Fra: hansen20@online.no
Sendt: søndag 23. januar 2022 07:54
Til: Postmottak Alver
Kopi: Ole Martin Bolset
Emne: PlanID 1256 2016 0002

Uttale til avgrensa høyring – Mindre planendring etter forenkla prosess jf. Pbl. § 12–14. Kollektivknutepunkt og innfartsparkering på Flatøy. PlanID 1256 2016 0002

Uttale til mindre planendring til kollektivknutepunkt og innfartsparkering med tekniske teikningar på Flatøy – Alver kommune

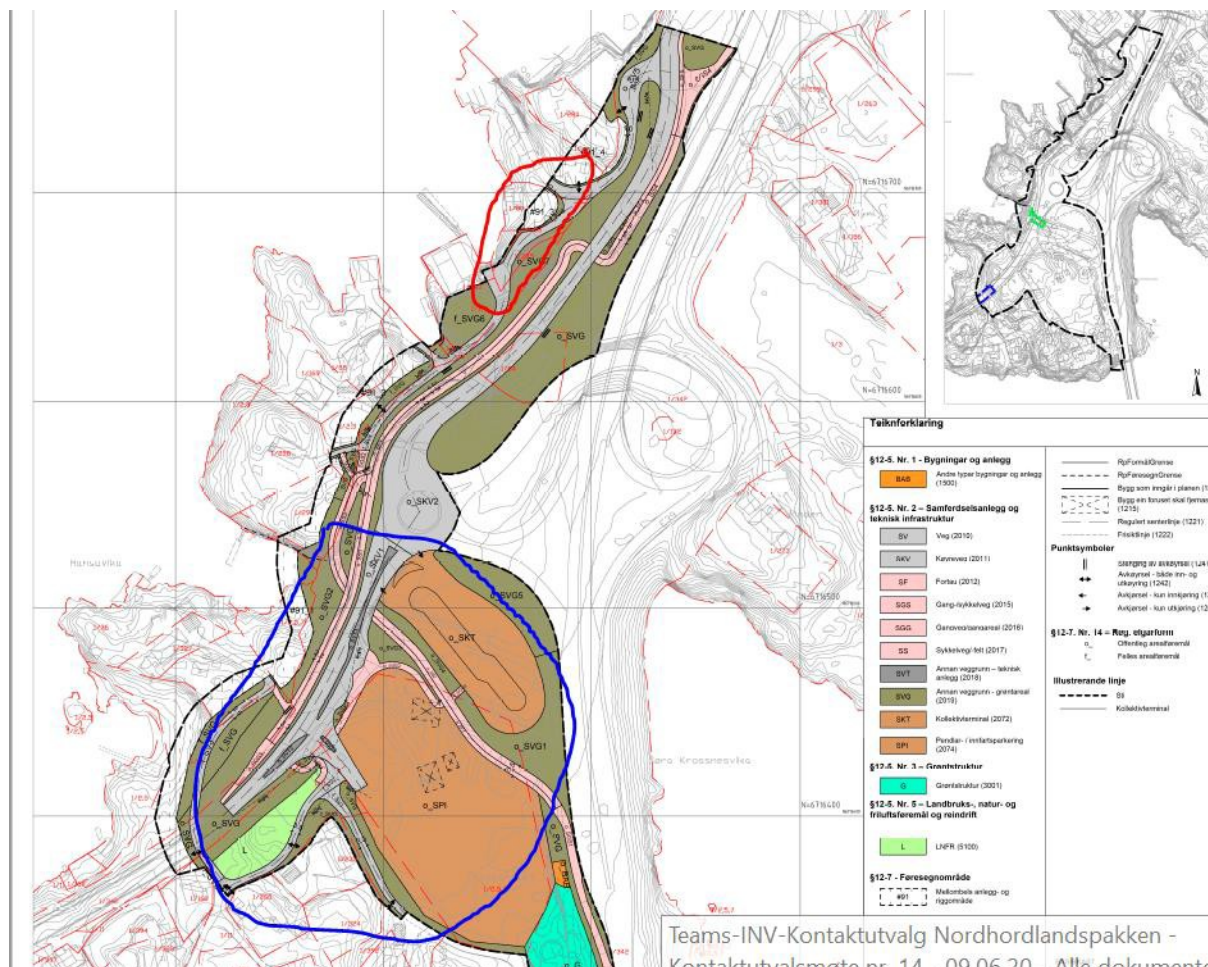
Område markert med raud ring syner området planendringa gjeld. Anleggsområde i byggetrinn 1 er vist med blå ring. Det er ikkje overlapp mellom området som syner framlegg til planendring og Statens vegvesen sitt anleggsområde.

Statens vegvesen har ikkje tilstrekkeleg grunnlag for å kunne vurdere om kommunen sitt framlegg til endra løysing vil vere utfordrande å gjennomføre reint anleggsteknisk.

Geometriteikningar med skråningsutslag for justert løysing følgjer ikkje med saka på høyring som ein del av plangrunnlaget. Det er difor vanskeleg å få eit inntrykk av korleis terrenget er utforma og å sjå om den nye køyrevegen og framtidig g/s-veg lar seg etablere så tett på kvarandre ved bygging som planframlegget viser. Det ser ut til å vere noko høgdeforskjellar her, dette vil til dømes kunne krevje etablering av mur.

Arealet avsett mellom desse vegane her verkar etter Statens vegvesen si vurdering noko knapt. Sjå planutsnitt under med rosa markering. Det er naudsynt å ha tilstrekkeleg med arealformålet O_SVG for å kunne etablere det framtidige vegsystemet.

Moglegheit for gjennomføring og eventuelle konsekvensar knytt til etablering av regulert l0ysning b0r derfor avklarast med Statens vegvesen og Vestland fylkeskommune for sluttbehandling i kommunen.
